改善箇所説明図

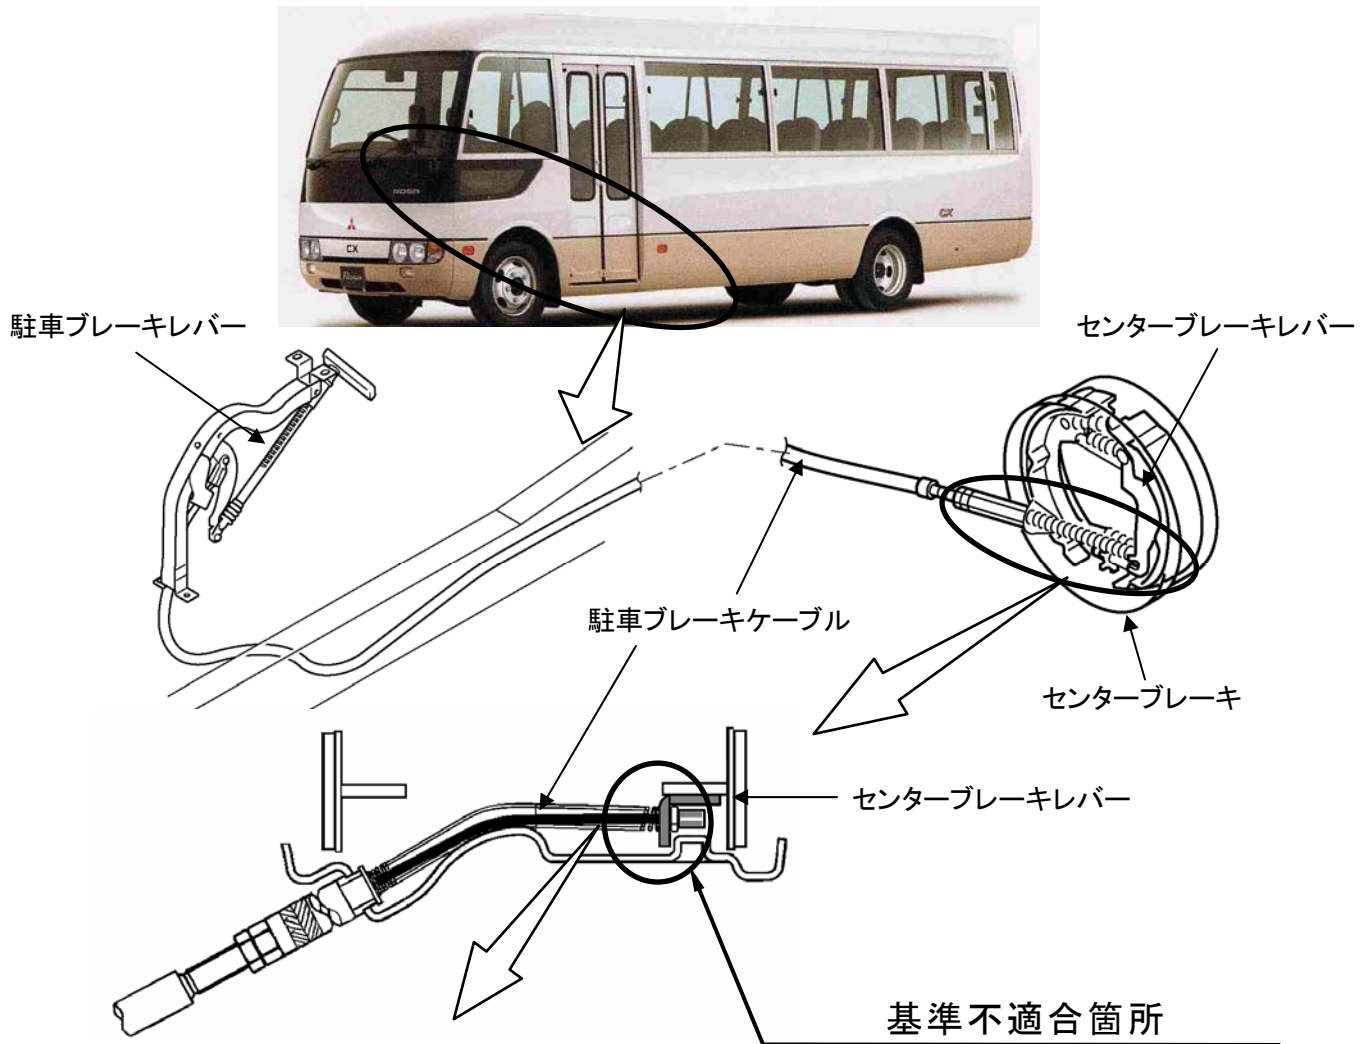
駐車ブレーキケーブルのセンターブレーキ側ケーブルエンド（センターブレーキレバーとの接続固定用ケーブル先端部の金具）の形状が不適切なため、ケーブルエンドがレバーの溝に斜めに嵌まるおそれがある。そのため、そのままの状態で使用するとケーブル先端が屈曲、疲労切損し、最悪の場合、駐車時に制動力が確保できなくなるおそれがある。

全車両、駐車ブレーキケーブルのセンターブレーキ側先端部を点検し、ケーブルに損傷のある場合は、先端形状を変更した対策品と交換する。損傷のない場合はケーブル先端部にリテーナを追加装着する。
